Veřejná zakázka: MVE jez Rajhrad vč. rekonstrukce jezu a rybí přechod

Vysvětlení zadávací dokumentace č. 4

Schéma postavení jeřábu při zaparkování je zřejmé např. z výkresu D.1.3.1. (STAVAJÍCÍ STAV – PŮDORYS JEZU, BOURÁNÍ KONSTRUKCÍ).

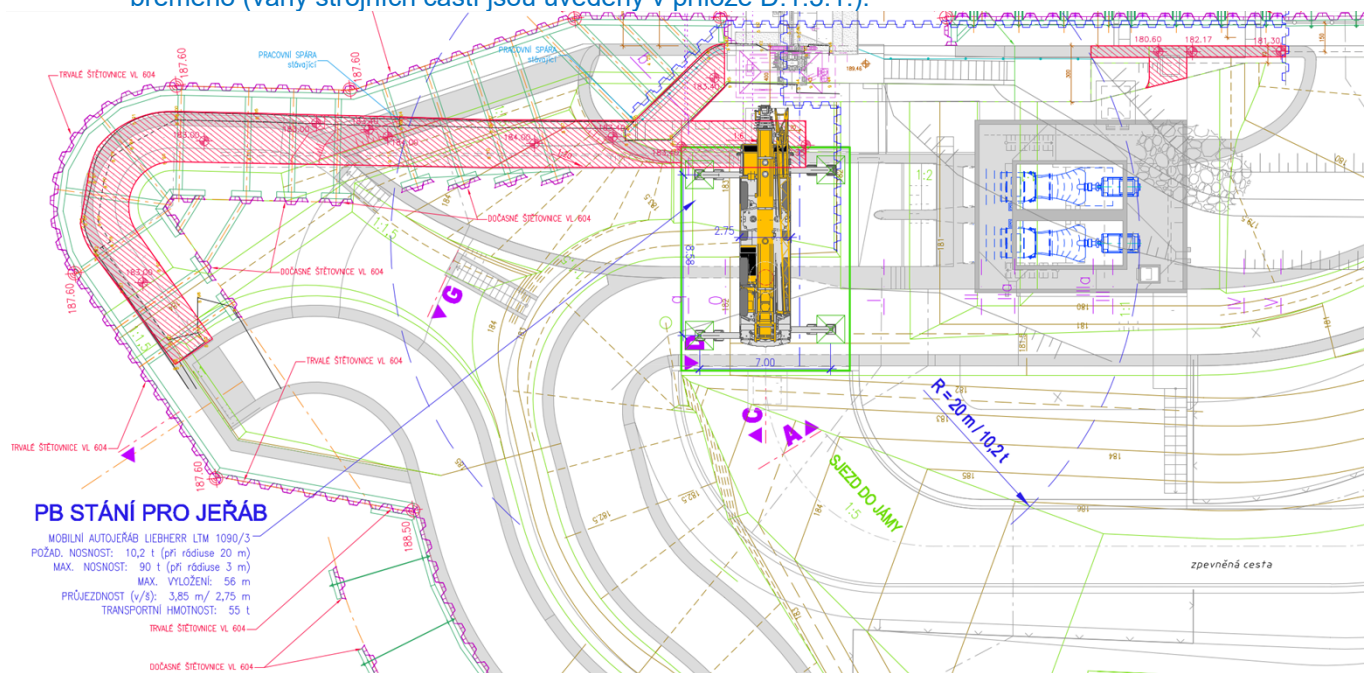
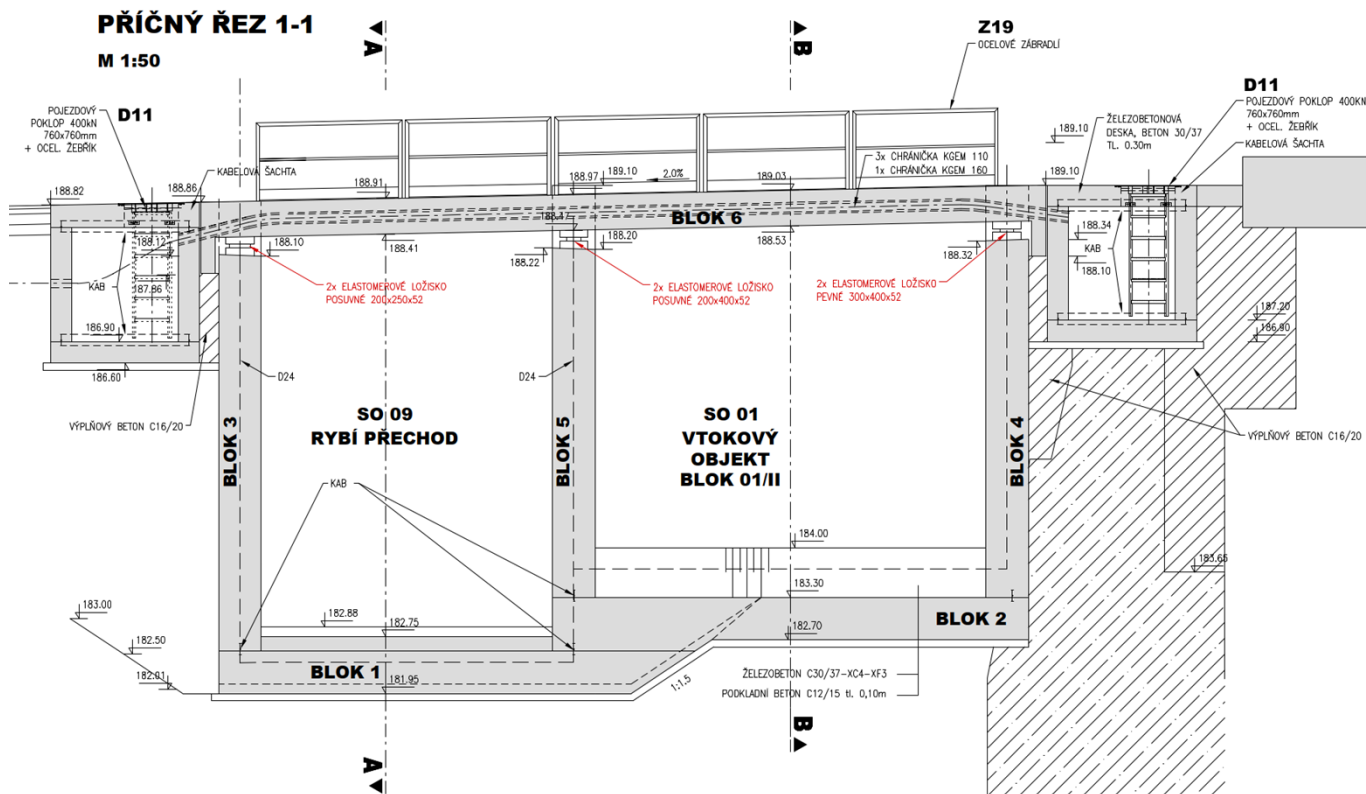
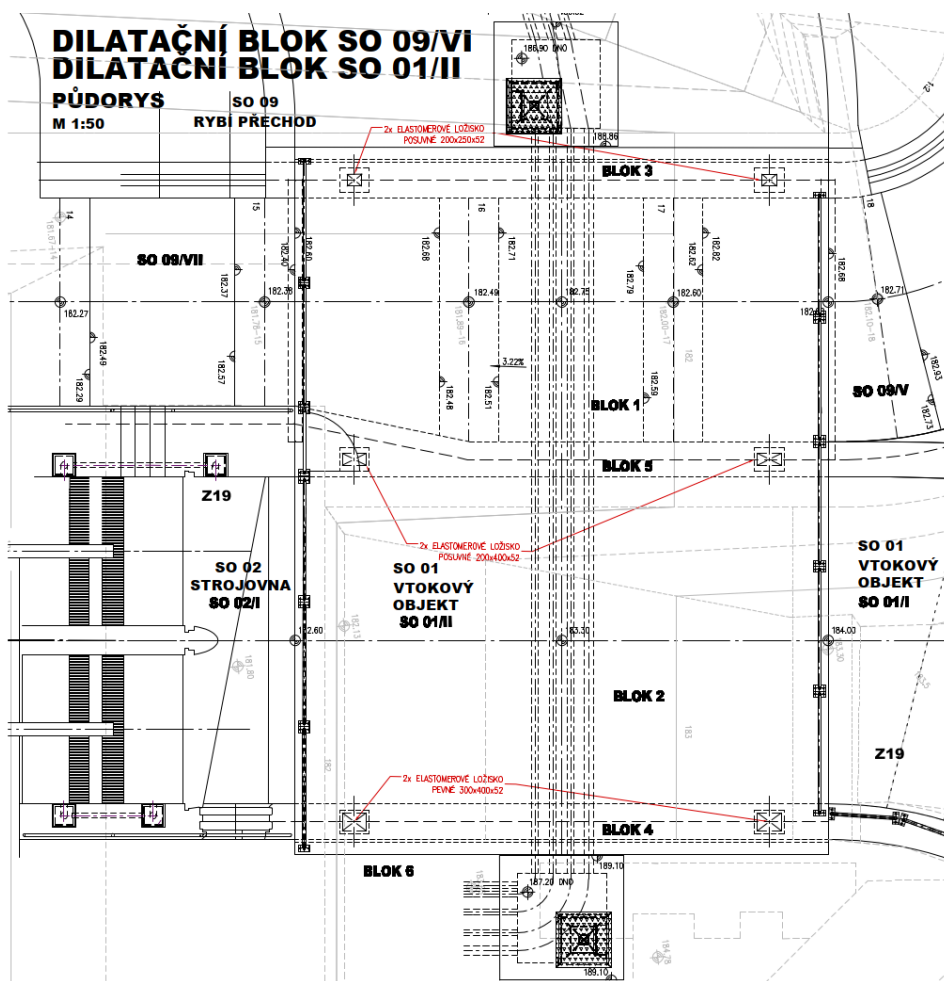
V části B SO 01 Vtokový objekt jsou položky týkající se elastomerových ložisek lávky – pol. Č 18-24. Pro nacenění těchto ložisek je nutno zodpovědět:

1. Svislou sílu maximální a minimální
2. U vedených nebo pevných ložisek také vodorovné síly – podélnou a příčnou.
3. Posuny v podélném a příčném směru
4. Natočení v podélném a příčném směru (pokud nebude zadáno, lze odhadnout).
5. Typ dolního a horního napojení ložiska (beton nebo ocel).

Žádáme o bližší specifikaci elastomerových ložisek lávky

Přemostění vtoku (SO 01) a rybochodu (SO 09) – stání pro těžký autojeřáb

Návrh ložisek vycházel hlavně z požadavku na min. reakce uvedené pro jednotlivé typy, které odpovídají vlastní tíze a ostatnímu stálému zatížení. Navržený most přemostňuje vtok do MVE a rybochod a je obslužnou komunikací k MVE, kde lze zaparkovat autojeřáb.

Max. zatížení, které bude vyvozeno na ložiska, bude od autojeřábu, který bude zaparkován na konstrukci během realizace (a při následných servisních pracích na soustrojí) a bude zdvihát břemeno (váhy strojních částí jsou uvedeny v příloze D.1.3.1.).

Z pozice jeřábu je zřejmé, že největší silové účinky se budou přenášet do ložisek na krajních podpěrách. V technickém listu použitého jeřábu je uvedena max. parkovací síla $R_{\max} = 533 \text{ kN}$.

Dále se předpokládá, že na most v provozu nebude působit větší zatížení, které by překročilo max. únosnost ložisek.

Vodorovné síly vzhledem k účelu komunikace nejsou uvažovány.

- Pevné ložisko – krajní podpěra (300x400x52):
 - $R_{\max} = 759,2 \text{ kN}$ (jedná se o součet min. reakci a max. reakce od zaparkování jeřábu $226,2 + 533 = 759,2 \text{ kN}$)
 - $R_{\min} = 226,2 \text{ kN}$
 - $H = 0 \text{ kN} \rightarrow$ Vzhledem k charakteru komunikace (obslužná) rozjezdové a brzdné síly jsou zanedbatelné, a proto nebyly ve výpočtu zahrnuty.
- Posuvné ložisko – střední podpěra (200x400x52):
 - $R_{\max} = 930 \text{ kN}$
 - $R_{\min} = 426,0 \text{ kN}$
 - vodorovný posun: $e = \pm 5,0 \text{ mm}$
- Posuvné ložisko (200x250x52):

- $R_{\max} = 625 \text{ kN}$ (součet min. reakce a max. reakce od zapatkování jeřábu $170 + 533 = 703 \text{ kN}$ překračuje max. únosnost ložiska 625 kN , proto bude muset být navrženo vhodné opatření, které zajistí roznos síly do okolí a hodnota 625 kN nebude překročena, toto bude vyřešeno v následujícím stupni projektové dokumentace).
- $R_{\min} = 170 \text{ kN}$
- vodorovný posun: $e = \pm 5,0 \text{ mm}$

Obr. 1: Plovoucí norná stěna na vtoku do náhonu – původní a navrhovaný stav.

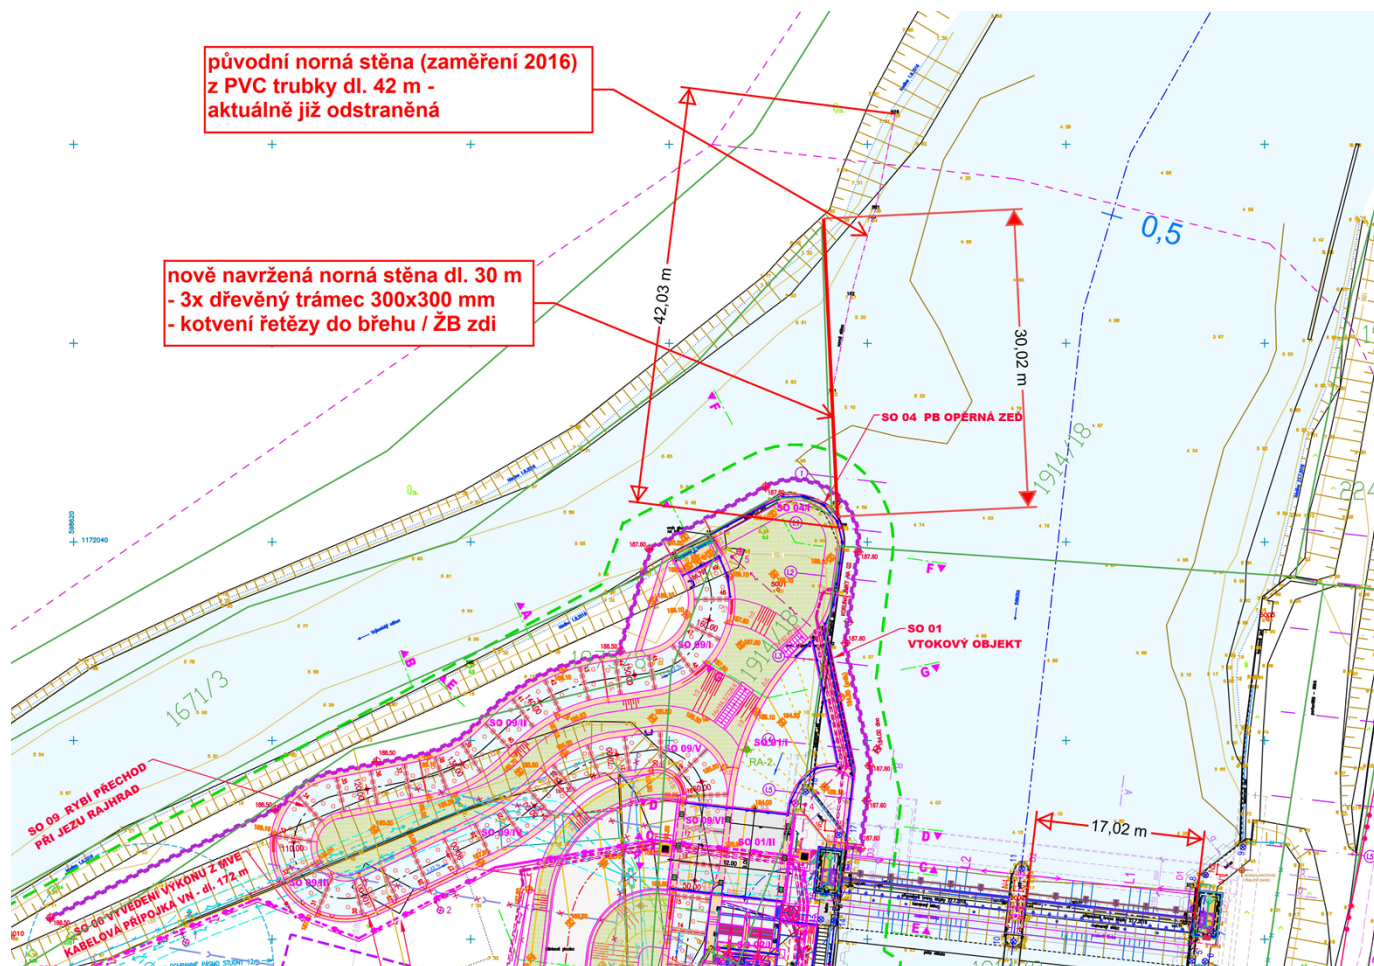
Ve výkazu výměr v oddílu SO 09 – Rybí přechod, se nachází položka č. 71 – Dodávka a montáž norné stěny, chybí však jakákoliv další specifikace. V TZ se pak píše o norné stěně zmínka, že se využije stávající norná stěna z náhonu na MVE, viz níže. Stávající stěna je naznačena i v situaci rybího přechodu.

„Rybí přechod je na vstupu i výstupu opatřen drážkami (nerez) pro jeho provizorní zahrazení. Z důvodu omezení průtoku v rybím přechodu při povodňových průtocích je před vtokem situována plovoucí norná stěna (využije se stávající přes náhon na MVE) a na vtoku stavidlový uzávěr s ručním pohonem světlé výšky 1,5 m a šířky 3,5 m.“

Máme tedy tuto položku vůbec naceňovat?

Norná stěna plovoucí na hladině má zajistit ochranu vtoku do náhonu a rybochodu před vnikem splávi – zejména listí, větví a kmenů apod. Tato stěna byla na vtoku do náhonu v době zaměření v roce 2016 osazena – viz. foto z roku 2016 (obr. 3,4,5).

V zaměření z roku 2016 je vyznačena stará norná stěna délky cca 42 m provedená z několika kusů plastové trubky. Tato stará stěna ale byla již odstraněna dle fotodokumentace a informace provozu Povodí Moravy, s. p. – viz. foto z roku 2022 (obr. 2).

Novou plovoucí zábranu celkové délky 30 m lze provést jednoduše z impregnovaných dřevěných trámců, 3 ks á dl. 10 m, hranol 300x300 mm, vzájemně spojených řetízky, které se uchytí pozinkovanými řetězy na obou koncích – na levé straně do vodícího lanka v nové ŽB zdi (SO 04) a na pravém břehu náhonu k ocelovému sloupku ve břehu – návrh umístění viz. obr. 1.

Tzn. že tuto plovoucí nornou stěnu je nutno ocenit v SO 09 jako novou kompletní dodávku.
